## MPD-3 形零相電圧検出器 電線クランプ用ナット 仕様変更のお知らせ

| 発行日付 2021 年 5 月 17 日 | 件名 | MPD-3 形零相電圧検出器 電線クランプ用ナット<br>仕様変更のお知らせ | 三菱電機株式会社<br>系統変電システム製作所 |
| 整理番号 系 57-120        |    |  |                         |

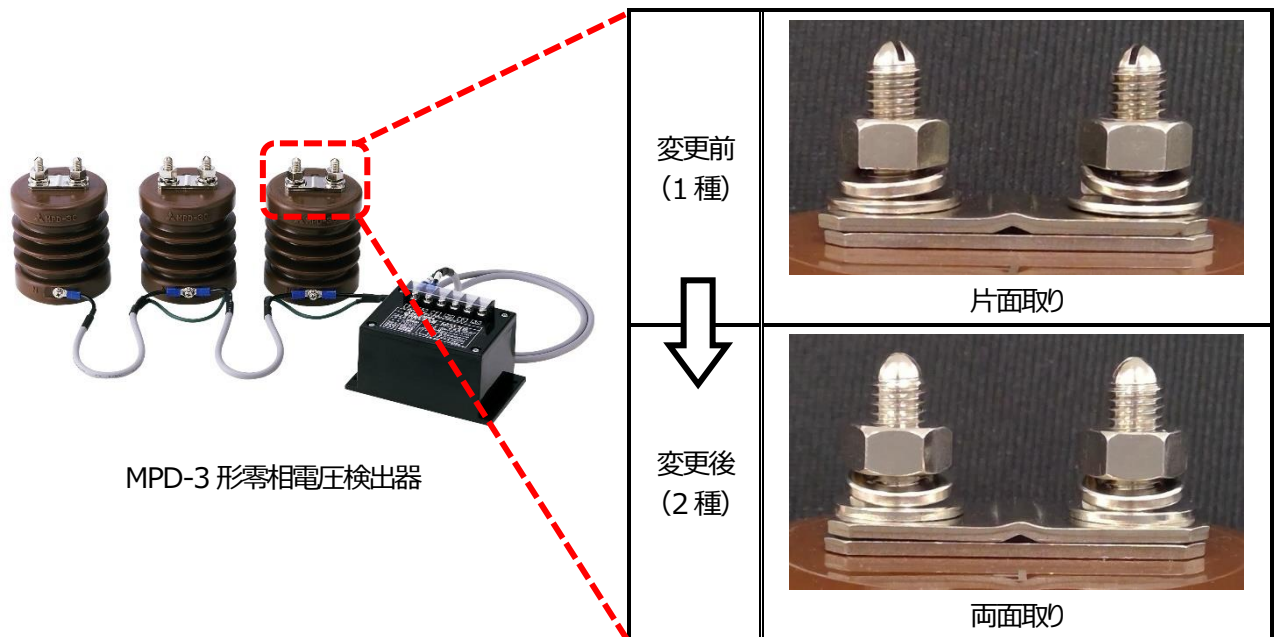
下図の通り、高圧コンデンサの 1 次側電線をクランプするナットの仕様を、  
1 種 (片面取り) から 2 種 (両面取り) に変更いたします。  
なお、ナットの呼び径および材質・性能は従来と変わりません。

両面取りにより取付方向の配慮が不要となる等、作業性向上のため変更いたします。
